Determinazione dirigenziale	n. DET-AMB-2025-6580 del 17/11/2025
Oggetto	D.Lgs 190/2024 - Vienna Energy Risorse Rinnovabili s.r.l.: autorizzazione alla costruzione e gestione di impianto fotovoltaico a terra denominato "Parco fotovoltaico Parma Ravadese" sito in Comune di Parma, Strada Traversante Ravadese s.n.c., foglio catastale 14 sez. B (Cortile San Martino), particelle 4 e 28, di potenza nominale pari a 11.999,00 kW
Proposta	n. PDET-AMB-2025-6845 del 17/11/2025
Struttura adottante	Servizio Autorizzazioni e Concessioni di Parma
Dirigente adottante	PAOLO MAROLI

Oggetto: Lepida ScpA - Fwd: POSTA CERTIFICATA: (Prot. num. 88715/2025 del 14/05/2025 alle ore 07:10) PARTE 1/4 - istanza di Autorizzazione Unica ai sensi dell'art. 9 D. Lgs. 190/2024 per la costruzione e gestione di un impianto fotovoltaico della potenza nominale di 11.999,00 kWp con opere connesse denominato "Parco fotovoltaico Parma Ravadese" sito in Comune di Parma. Proponente: VIENNA ENERGY RISORSE RINNOVABILI S.R.L. Localizzazione: COMUNE DI PARMA, FOGLIO CATASTALE 14, SEZ. B - PARTICELLE 4 - 28

Oggetto: Parco fotovoltaico Parma Ravadese - VIENNA ENERGY.

Oggetto: PARCO FOTOVOLTAICO PARMA RAVADESE – Istanza di Autor

PARMA - Loc. Strada Traversante Ravadese snc - Infrastrutture

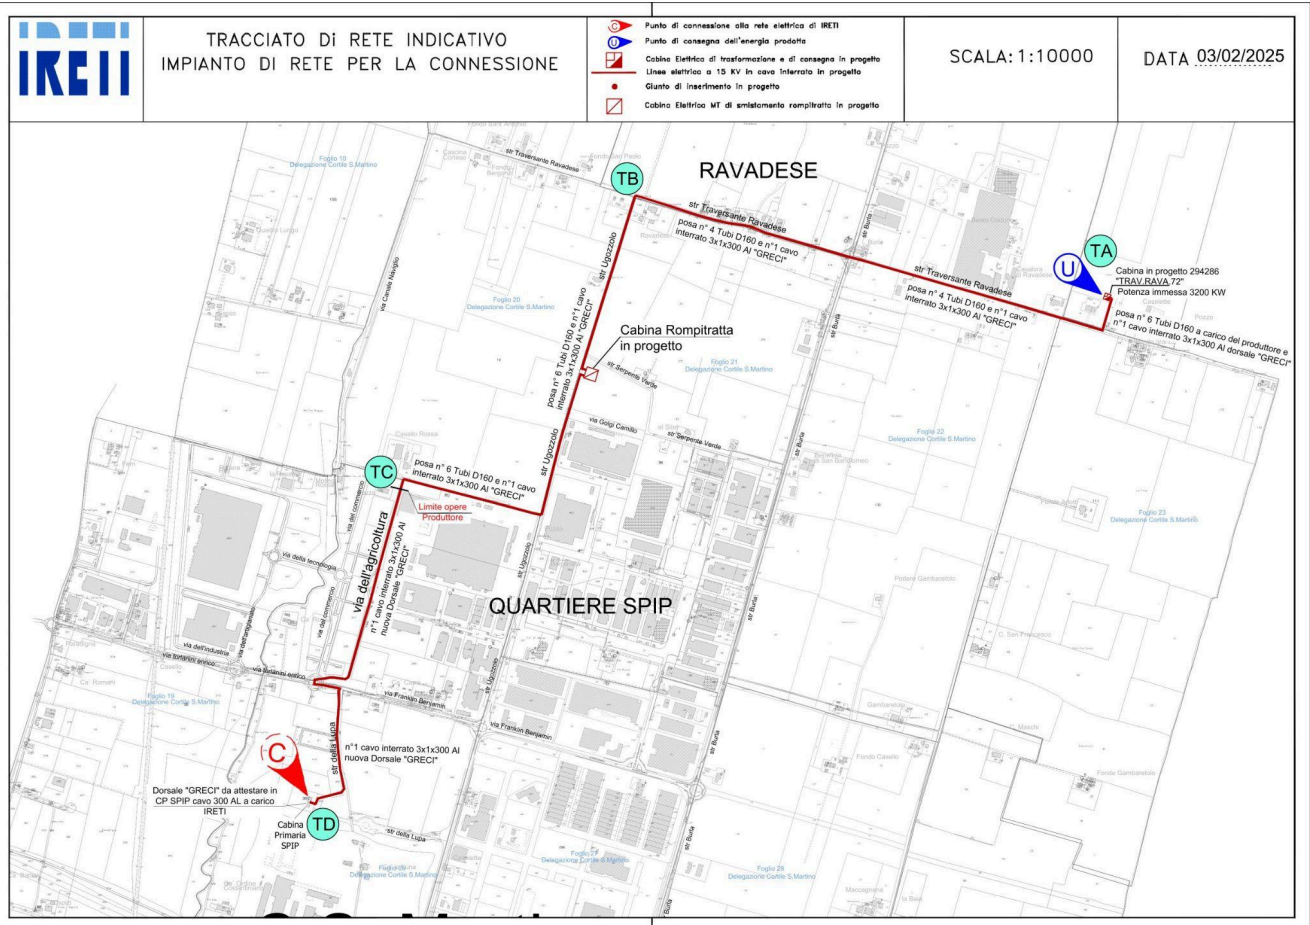
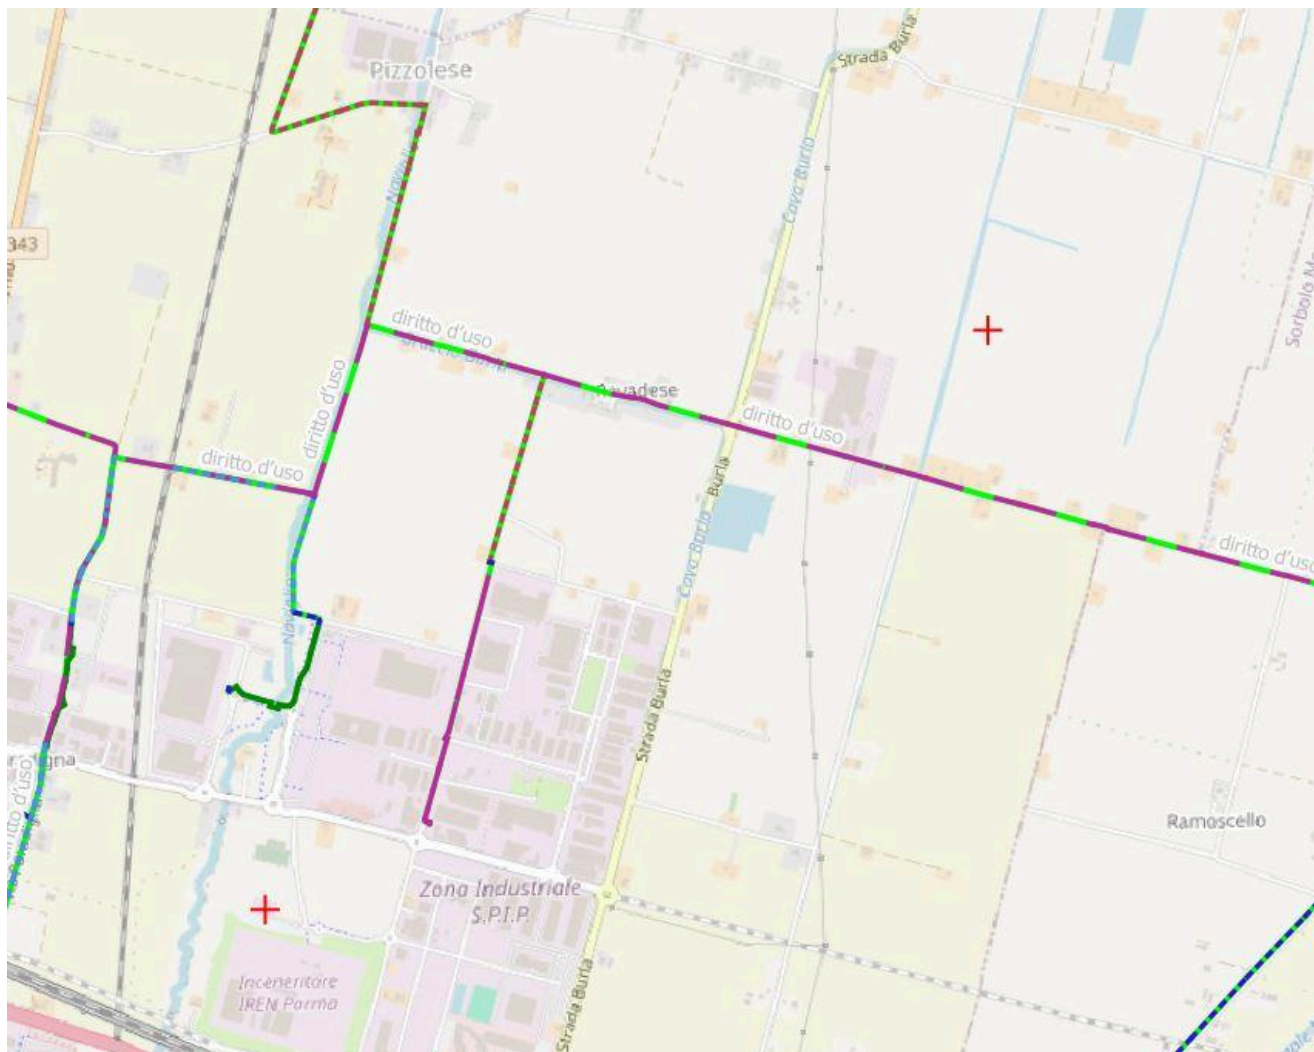
Si segnala su str Ugozzolo la presenza dei seguenti cavi in comproprietà Lepida con Retelit, posati con scavo tradizionale in monotubo infrastruttura di TLC di proprietà Retelit (tratto fucsia) e comproprietà con Retelit (tratto verde e fucsia):

- n.1 cavo da 96 fo
- n.1 cavo da 144 fo
- n.1 cavo da 96 fo
- n.1 cavo da 144 fo
- n.1 cavo da 144 fo

Si segnala lungo str. Traversante Ravadese la presenza di n.2 cavi da 144 fo e 96 fo in comproprietà Lepida con Retelit posati con scavo tradizionale in tritubo infrastruttura di TLC di proprietà Fastweb.

Attraversamento A1 - planimetria Scala 1:2000 Attraversamento A2 - planimetria Scala 1:2000 Attraversamento A3 - planimetria Scala 1:2000

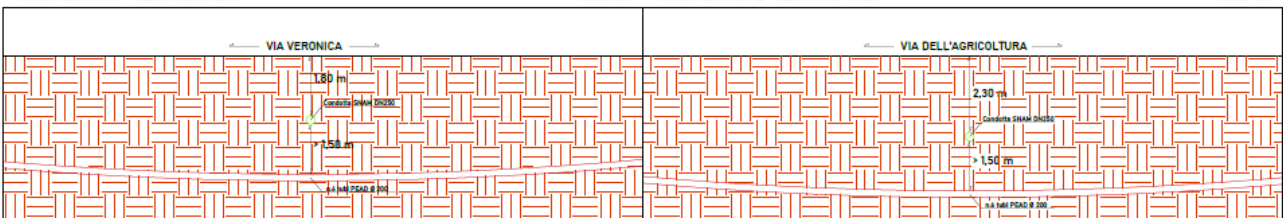
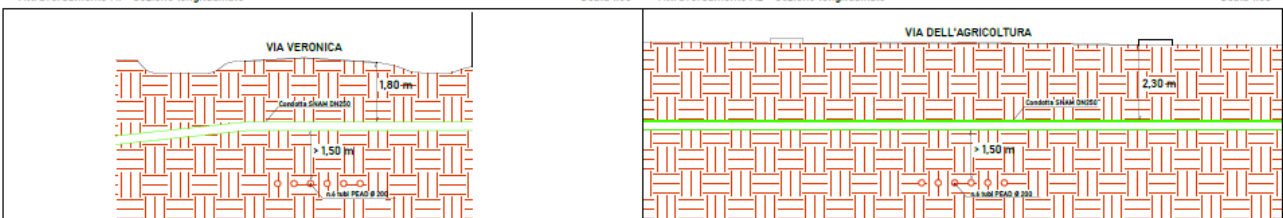
- c) L'esecuzione delle Vs. opere e/o le eventuali attività di scavo in prossimità della ns. condotta potranno essere effettuate come da planimetria e sezione presentate. Resta inteso che dovranno essere rispettate tutte le modalità operative eventualmente richieste dal ns. personale presente sul posto, atte a garantire la sicurezza del metanodotto;
